FICHA DE ANÁLISIS DE PREFACTIBILIDAD DE OBRA PÚBLICA

Presupuestos Participativos
2024 - 2025

2.1 Tipo de Requerimiento:	Espacio Público <input type="checkbox"/> Vialidad <input checked="" type="checkbox"/> Infraestructura <input type="checkbox"/>	2.3 ID Vía: LOCAL
2.2 Nombre del requerimiento:	ADOQUINADO DEL PASAJE SPENCER, BARRIO S. FERNANDO, PARROQUIA LA MENA	
Desde:	Calle C	
Hasta:	Borde Superior de Quebrada

8. FOTOGRAFÍAS

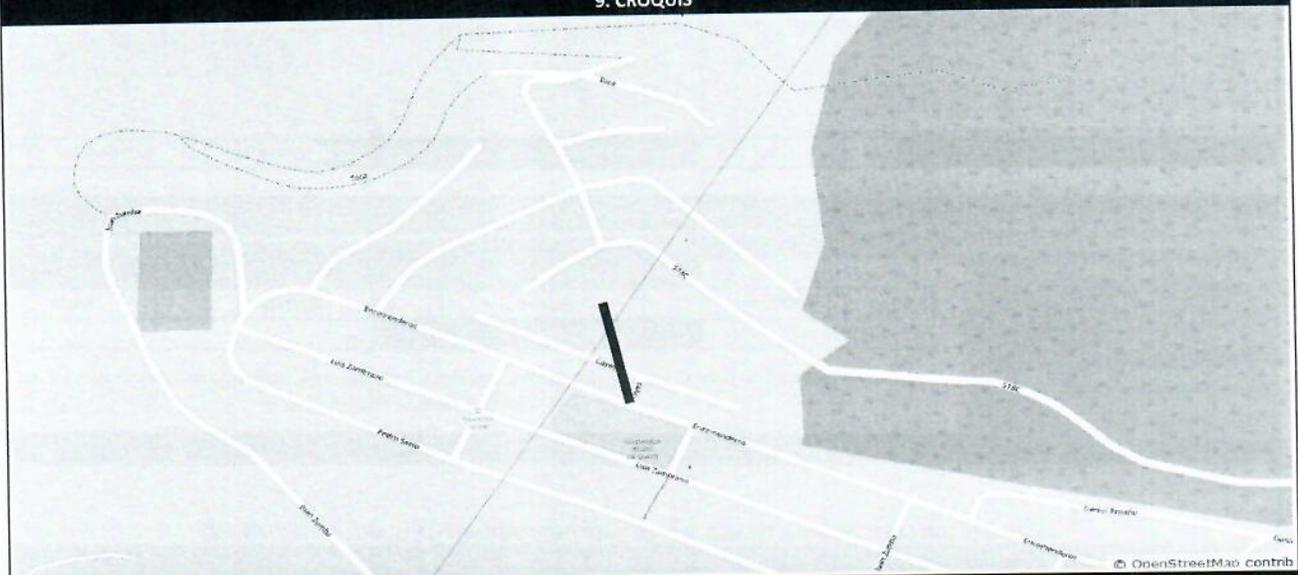
5.1.1 Sitio de Intervención:	Vía / Parque / Predio / Talud / Etc	5.1.2 Estado del sitio de Intervención:
5.1.3 Longitud / Ancho:	68,00 m 4,00 m	Bueno Regular Malo
5.1.4 Área (m2):	272,00 m2	5.1.5 Capa de Rodadura:
5.1.6 Detalles y alcance de la intervención:	Cambio de Geometría para Graderío, por cuanto existe un desnivel de la calle con el terreno natural de aprox. 3.50m

El Comité técnico emite criterio no factible, se debe modificar la geometria de la calle por cuanto existe desnivel fuerte entre las mismas.
